Acuerdo 1692 Por el cual se aprueba la actualización de la capacidad efectiva neta y límites de absorción y generación de potencia reactiva de las unidades 1 y 2 de la central de generación Cucuana

Acuerdo Número:Fecha de expedición:Fecha de entrada en vigencia:N° 169204 Mayo 202310 Mayo 2023

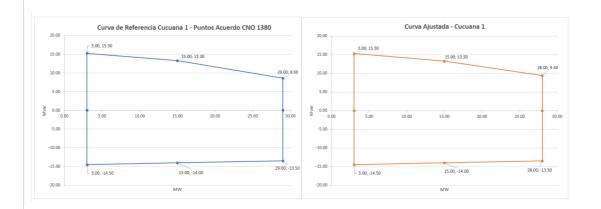
Aprobar la incorporación de un cambio en el parámetro técnico capacidad efectiva neta de las unidades 1 y 2 de la central de generación Cucuana así:

Nombro do la planta	Capacidad efectiva neta (MW)			
Nombre de la planta	Valor anterior	Valor nuevo		
Cucuana	58	56		
Cucuana 1	29	28		
Cucuana 2	29	28

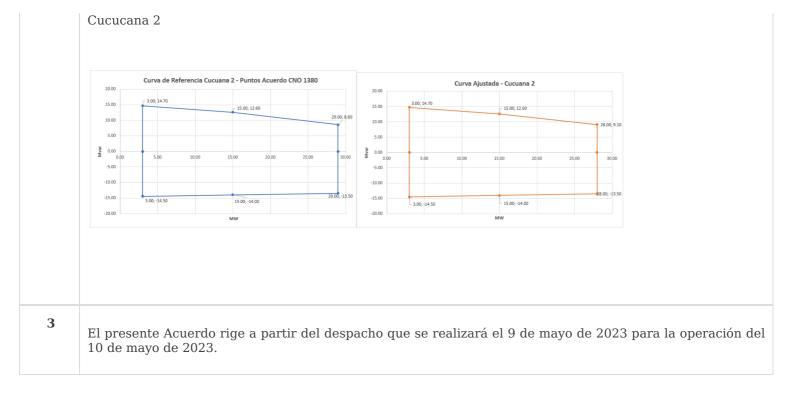
Aprobar la incorporación de un cambio en los valores de potencia reactiva, que corresponden al nuevo valor de capacidad efectiva neta de las unidades 1 y 2 de la planta de generación Cucuana, así:

Unidad	Parámetro a modificar	P (MW) anterior	P (MW) nuevo	Q (MVar) valor anterior	Q (MVar) Valor nuevo
Cucuana	Capacidad de Absorción de Reactivos	29	28	-13,50	-13,50
1	Capacidad de Generación de Reactivos	29	28	8,60	9,40
Cucuana	Capacidad de Absorción de Reactivos	29	28	-13,50	-13,50
2	Capacidad de Generación de Reactivos	29	28	8,60	9,10
